ANEXO 1. OBSERVACIONES TÉCNICAS A LA OFERTA DE LA U.T. MOVILIZAMOS CARTAGENA (DOCUMENTO TÉCNICO CON CÁLCULOS, PLANOS Y REFERENCIAS NORMATIVAS).

Anexo 1: Memorias de Calculo y Detalle de los Incumplimientos

En ejercicio del derecho de participación ciudadana y con fundamento en los principios de transparencia, selección objetiva y responsabilidad consagrados en la Ley 80 de 1993, la Ley 1150 de 2007 y el Decreto 1082 de 2015, nos permitimos presentar las siguientes observaciones al informe de evaluación del proceso **CONVOCATORIA PÚBLICA No. TC-CP-001-2025** adelantado por Transcaribe S.A

PLANOS ARTICULADO GNV DD6183B01E

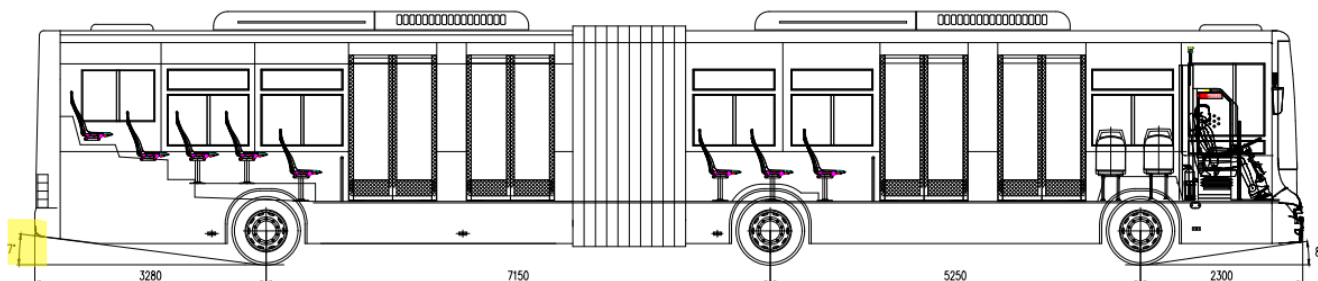
El proponente en el documento **"PLANOS ARTICULADO GNV DD6183B01E"** muestra los esquemáticos de la unidad de bus a gas ofertada. Allí, se enfatiza en que el vehículo tiene un área disponible para pasajeros de $S=13,9 \text{ m}^2$ si nos basamos en la **NTC 4901 "Vehículos automotores. Requisitos de seguridad"** establece de manera expresa que el cálculo de la capacidad debe basarse en una densidad de 7 pax/m^2 .

Basándonos en la información del plano adjunto, se evidencian **43 sillas y 2 espacios para pasajeros con movilidad reducida (PMR)**. Sumando ambos, se obtiene un total equivalente a **142,3 pasajeros** (sin incluir al conductor).

Adicionalmente, si se toma en cuenta el cálculo inicial del bus articulado por **peso normativo de pasajeros**, el resultado es de **132,35 pasajeros**. Incluso aplicando el cálculo por **área útil disponible para pasajeros de pie**, el resultado sigue siendo inferior al exigido.

De esta manera, el vehículo ofertado no alcanza la capacidad mínima establecida en el punto **2.2.2.3. Capacidad de Pasajeros** del "Anexo 3. Especificaciones técnicas de los autobuses tipo articulado dual, padrones y busetones del Sistema Transcaribe", donde se establece expresamente:

En consecuencia, y de conformidad con la información, los cálculos matemáticos y las normativas técnicas colombianas aplicables, se concluye que **el vehículo ofertado NO CUMPLE con este requerimiento**.

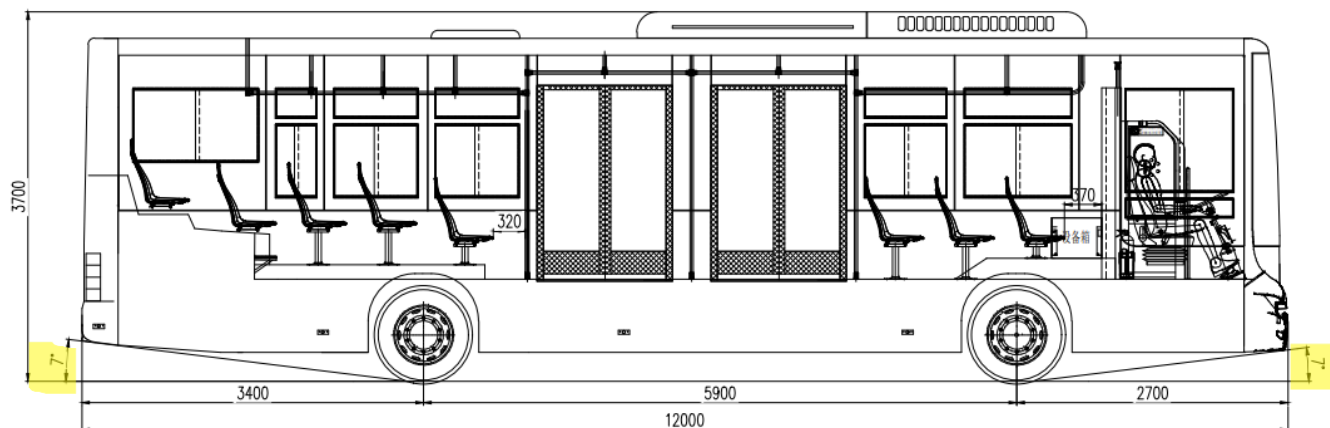
De acuerdo con los planos suministrados por el propio oferente, se evidencia que el **voladizo trasero presenta un ángulo de salida menor a 8°**, incumpliendo así el requisito establecido en el Anexo Técnico, el cual señala expresamente:

Por lo anterior, queda demostrado que el vehículo ofertado **NO CUMPLE con este requerimiento técnico**, lo cual afecta directamente las condiciones de operación, seguridad y maniobrabilidad exigidas para los autobuses en el Sistema Transcaribe.

PLANOS PADRON ELECTRICO DD6129EV24E

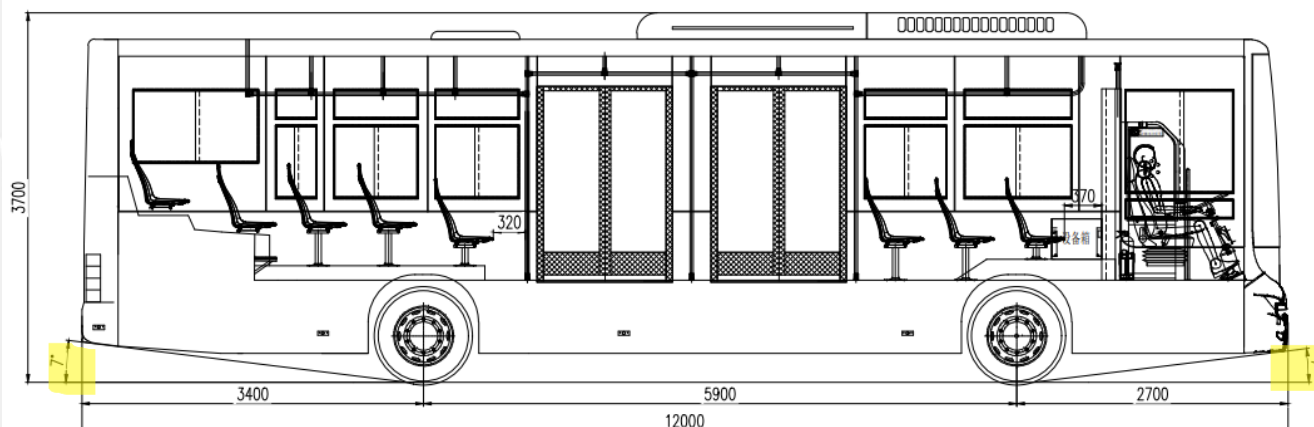
De acuerdo con los planos suministrados por el propio oferente, se evidencia que los **voladizos delantero y trasero presentan un ángulo de salida menor a 8°**, incumpliendo así el requisito establecido en el Anexo Técnico, el cual señala expresamente:

Por lo anterior, queda demostrado que el vehículo ofertado **NO CUMPLE con este requerimiento técnico**, lo cual afecta directamente las condiciones de operación, seguridad y maniobrabilidad exigidas para los autobuses en el Sistema Transcaribe.
